Saatja: Laur Kõiv <Laur.Koiv@transpordiamet.ee>
Saatmisaeg: neljapäev, 8. veebruar 2024 17:03
Adressaat: Kristjan Loite
Teema: RE: Rapla maakond Kehtna vald Selja küla 27 Rapla-Järvakandi-Kergu tee teilmajaama elektriliitumine, LC0265

Teema: Rapla maakond Kehtna vald Selja küla 27 Rapla-Järvakandi-Kergu tee teeilmajaama elektriliitumine, LC0265

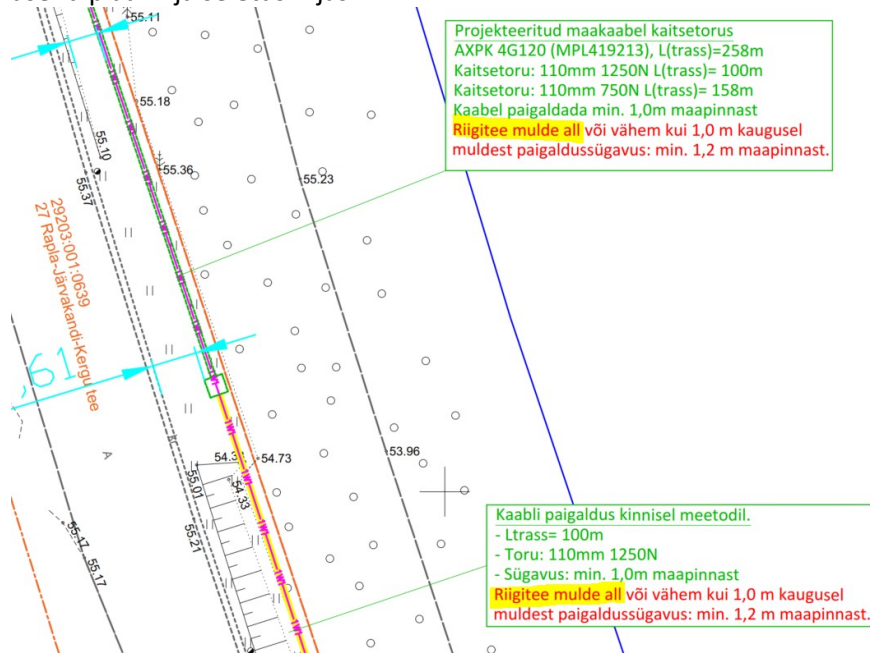
- Asendiplaanil ja seletuskirjas on kajastatud „Riigitee mulde all... min 1,2m“. Palume korrigeerida sõnastus asendiplaanil ja seletuskirjas.

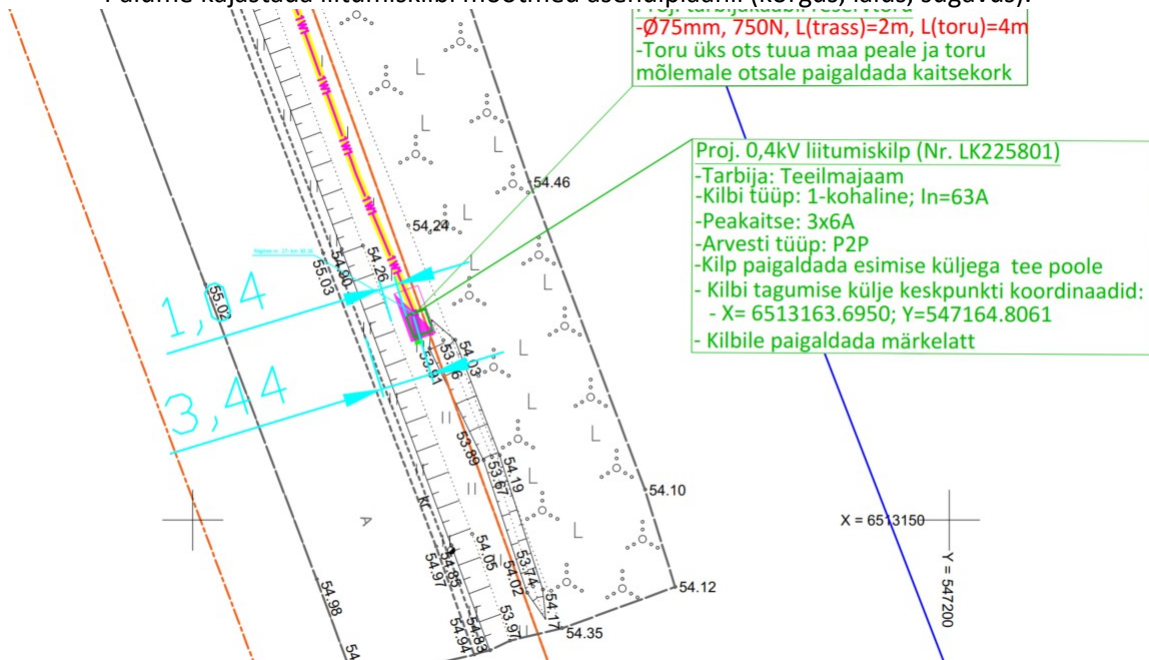
- Palume kajastada liitumiskilbi mõõtmed asendiplaanil (kõrgus, laius, sügavus).

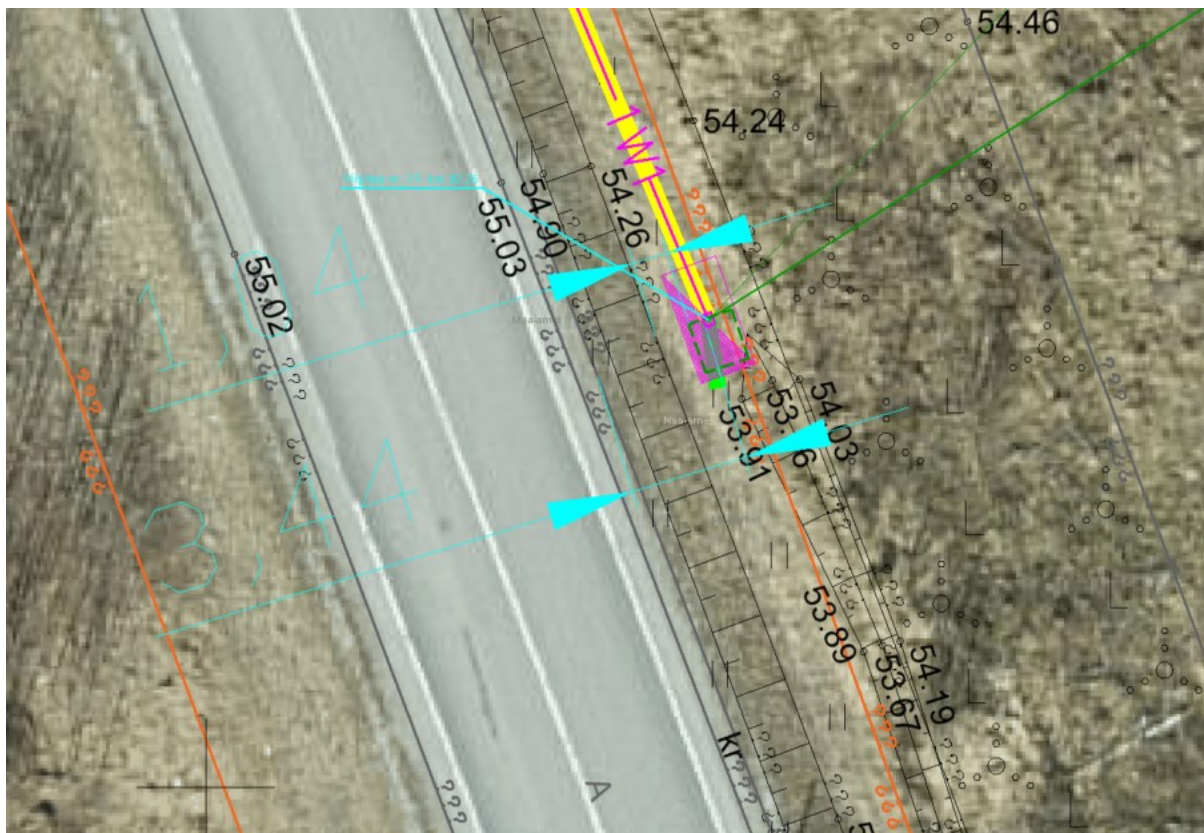
- Lisaks palume asendiplaanile juurde lisada kilbi kaugus sõidutee äärest ehk teekatte märgistusest. Vastavalt liiklusseaduse § 2 kohaselt näitab sõiduteeäär asjakohane teemärgis või selle puudumisel teepeenra, eraldus-, haljas- või muu riba äär, rentsli põhi või sõidutee äärekivi.
 25.11.2023. a hakkas kehtima määrus Tee projekteerimise normid
<https://www.riigiteataja.ee/akt/122112023009> ning antud normide § 11 sätestab teega külgneva vaba ruumi ning sama määruse Lisa 1 tabelis 10
https://www.riigiteataja.ee/akt/lisa/1221/1202/3009/KLM_m71_lisa1.pdf# on välja toodud vaba ruumi ulatus meetrites vastavalt liiklussagedusele ja kiirusele.
